**Kalda-Auli kinnistu  
projekteerimistingimuste eelnõu  
kooskõlastamine märkustega**

Olete esitanud Transpordiametile kooskõlastamiseks Tartu maakonna Kastre valla Kaagvere küla Kalda-Auli kinnistu projekteerimistingimuste eelnõu (menetlus nr 528651, EHR kood nr 121449866).

Kinnistu (katastritunnus 50101:001:0454) asub riigitee nr 22275 Vana-Kastre - Miku tee km 0,18-0,24 kaitsevööndis.

Joonis 1. Ristumiskoha pikikallete kujundamine

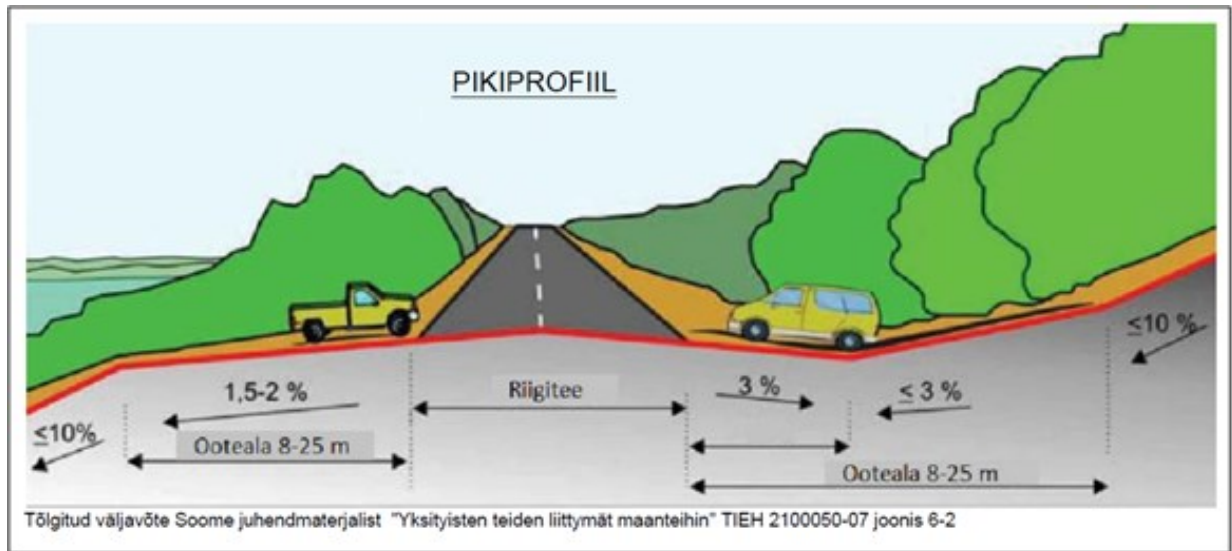
11. Ristumiskoht projekteerida riigiteega võimalikult täisnurga all. Ristumiskoha pikikalded määrata vastavalt alltoodud joonise põhimõtetele arvestusega, et riigitee alusele maale sademeveett üldjuhul ei juhita.
